NOTA TÉCNICA CT-GRSA nº 16/2020

Assunto: Avaliação do cumprimento das requisições previstas na Nota Técnica CT-GRSA nº 06/2018 e das ações executadas no âmbito dos Trechos 1 a 4 do Plano de Manejo de Rejeitos, pela Fundação Renova e Samarco.

NOTA TÉCNICA CT-GRSA nº 06/2018

Assunto: Análise do documento "VOLUME 3 – APLICAÇÃO DO PLANO DE MANEJO DE REJEITO NOS TRECHOS 1 A 4"

Figura 01: Divisão dos trechos 1 a 4 do Plano de Manejo de Resíduos e localização das estruturas de contenção de resíduos existentes na área.
Fonte: Modificado de Fundação Renova, 2018.

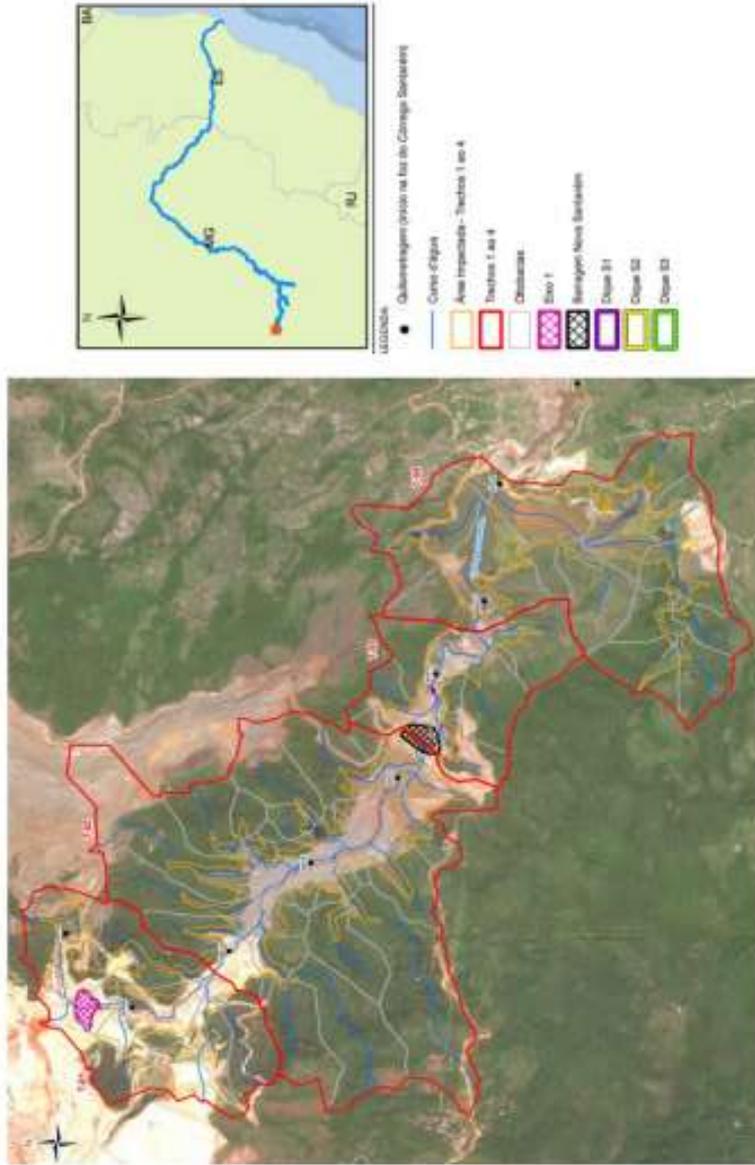
A Figura 01 apresenta a localização destas estruturas e a divisão territorial dos trechos 1 a 4.

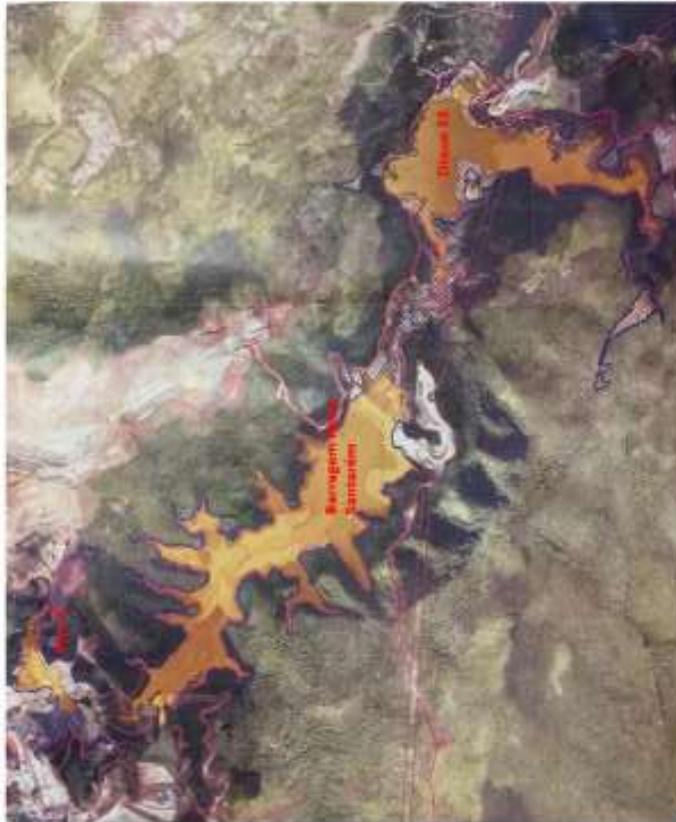
Em relação as estruturas construídas, na seção 5.1.3.1.2 - Barragem Nova Santarém” é informado o volume útil desta estrutura, não tendo sido apresentado dados para o dique S3. A CT-GRSA entende que não foi apresentado de maneira clara a capacidade útil das estruturas (Nova Santarém e dique S3), correlacionando os volumes já depositados e a capacidade total de armazenamento.

- **REQUISICÃO 01:** A Fundação Renova deverá apresentar informação atualizada dos volumes depositados, da capacidade disponível destas estruturas, bem como é feito o monitoramento e atualização destes volumes.
